**MINISTÈRE
DE LA TRANSITION
ÉCOLOGIQUE
ET DE LA COHÉSION
DES TERRITOIRES**

Réf : SEVS-SDPP2-22-08-167

**AVIS DE L'AUTORITÉ ENVIRONNEMENTALE
relatif au projet de construction d'un centre
pénitentiaire sur la commune de Rivesaltes (66) et
sur la mise en compatibilité du Plan Local
d'Urbanisme de Rivesaltes et du Schéma de
Cohérence Territoriale (SCOT) de la Plaine de
Roussillon.**

Figure 3 - Plan du scénario retenu pour l'implantation du projet (source : page 45 de l'étude d'impact)

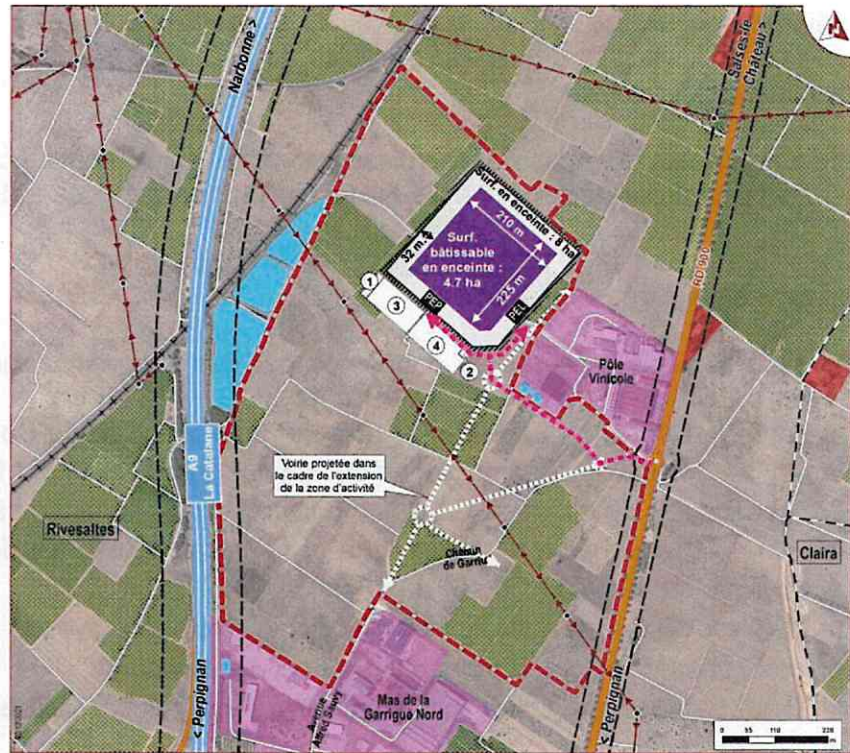
Contrairement à la comparaison faite pour le choix des sites d'implantations, la présentation sous forme d'avantages et d'inconvénients ne permet pas une comparaison directe par type de critère entre les différents scénarios. De plus, il est mentionné à plusieurs reprises que les premières investigations écologiques ont permis de guider le choix de l'implantation du centre pénitentiaire sans avoir davantage d'informations.

L'autorité environnementale recommande de faire apparaître de manière dans une synthèse les critères, notamment environnementaux, qui ont motivé le choix du scénario 4 et de faire apparaître les conclusions des premiers retours écologiques pour chacun des scénarios.
